GEOTEKNISK NOTAT

Oppdragsnavn **Boliger Saltnessand**
Prosjekt nr. **1350028667**
Kunde **Buvik Bolig AS**
Notat nr. **G-not-003**
Versjon **00**
Til **Andreas Olstad**
Fra **Søren Holm/Helle Bråtteng Olsen**
Kopi **Sweco v/Anuj Thapa Magar**
MNPro AS v/Pål Aavik

TILSVAR UANHENGIG TREDJEPARTSKONTROLL

Foreliggende notat er et tilsvarende på Sweco sine kommentarer.

EKSEMPEL – PROFIL B (351), STYRKEPROFIL PÅ TOPPEN AV SKRÅNINGEN

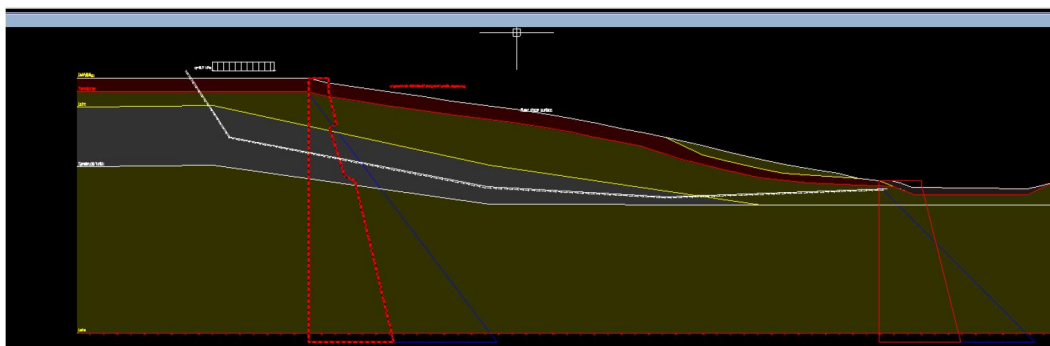
Kommentar sjekkpunkt D2.4.3 (IG)	Det er vanskelig å finne frem hvilke C-profiler legges til grunn i beregningene. Sweco ber om en forklaring på dette i beregningene? For eksempel: C-profil benyttet for punkt 351 i profil D ser annerledes ut enn det tolkede/benyttede C-profilet for samme punktet i bilag 5.
Tilsvar	Som angitt i notat G-not-001 først i avsnitt 5.5 er materialparametere valgt tilsvarende parametere brukt i forbindelse med tidligere stabilitetsberegninger. Parametere brukt ved tidligere stabilitetsberegninger fremgår av notat G-not-001 bilag 4 og 5. Eksempler på styrkeprofiler overført fra tidligere stabilitetsberegninger til nye beregninger er gitt i det følgende.

For det øverste leirelaget er styrke tidligere gitt som $c_u^D = 17 + 2 \cdot (27 - y)$, der 27 er referansehøyde og y er kotehøyde. I profil 351 har leirelaget overkant i ca. kote +20 og underkant i ca. +14. Dette resulterer da i henholdsvis $c_u^D = 31$ i overkant av laget og $c_u^D = 43$ i underkant av laget. Ved konvertering fra direkte skjærfasthet brukt ved tidligere stabilitetsberegninger (betraktet som gjennomsnittlig styrke) til aktiv skjærfasthet i de nye beregningene (som tar hensyn til ADP-forhold) med anisotropiforhold $c_u^D/c_u^A = 0,7$ oppnås styrke henholdsvis $c_u^D = 44,28$ i overkant av laget og $c_u^D = 61,42$ i underkant av laget. Det er denne styrken som er lagt inn i henholdsvis overkant og underkant av det øvre leirelaget i de nye beregningene.

For kvikkleirelaget er styrke tidligere gitt som $10 + 1,7 \cdot (27 - y)$, der 27 er referansehøyde og y er kotehøyde. I profil 351 har kvikkleirelaget overkant i ca. kote +14 og underkant i ca. +0. Dette resulterer da i henholdsvis $c_u^D = 32,1$ i overkant av laget og $c_u^D = 55,9$ i underkant av laget. Ved konvertering fra direkte skjærfasthet brukt ved tidligere stabilitetsberegninger (betraktet som gjennomsnittlig styrke) til aktiv skjærfasthet i de nye beregningene (som tar hensyn til ADP-forhold) med anisotropiforhold $c_u^D/c_u^A = 0,7$ oppnås styrke henholdsvis $c_u^D = 45,86$ i overkant av laget og $c_u^D = 79,86$ i underkant av laget. Det er denne styrken som er lagt inn i henholdsvis overkant og underkant av kvikkleirelaget i de nye beregningene.

For det nederste leirelaget er styrke tidligere gitt som $c_u^D = 19 + 2 \cdot (27 - y)$, der 27 er referansehøyde og y er kotehøyde. I profil 351 har leirelaget overkant i ca. kote -1. Dette resulterer da i $c_u^D = 71$ i overkant av laget. Ved konvertering fra direkte skjærfasthet brukt ved tidligere stabilitetsberegninger (betraktet som gjennomsnittlig styrke) til aktiv skjærfasthet i de nye beregningene (som tar hensyn til ADP-forhold) med anisotropiforhold $c_u^D/c_u^A = 0,7$ oppnås styrke $c_u^D = 101,43$ i overkant av laget. Det er denne styrken som er lagt inn i overkant av det nedre leirelaget i de nye beregningene.
